ХОМУТЫ ОХВАТЫВАЮЩИЕ
Конструкция и основные размеры

ГОСТ
24194-80

Изменение № 2 ГОСТ 24194—80 Хомуты охватывающие. Конструкция и основные размеры

Исполнение 2

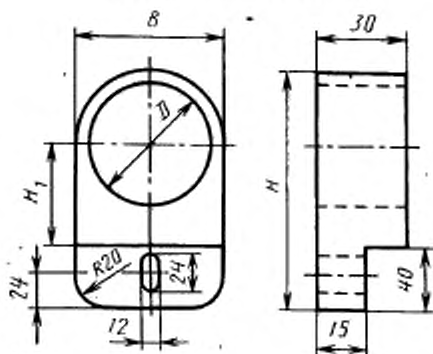
Стандарт дополнить пунктом — 1а: «1а. Охватывающие хомуты должны изготавливаться 2-х исполнений:

Чертеж дополнить словами: «Исполнение 1» для труб $D_n = 45$ и 67 мм, «Исполнение 2» для труб $D_n = 93$ и 122 мм; дополнить чертежом — «Исполнение 2»:

1 — из фенотласта;

2 — из стеклопластика или фенотласта».

Для труб $D_n = 45$ и 67 мм
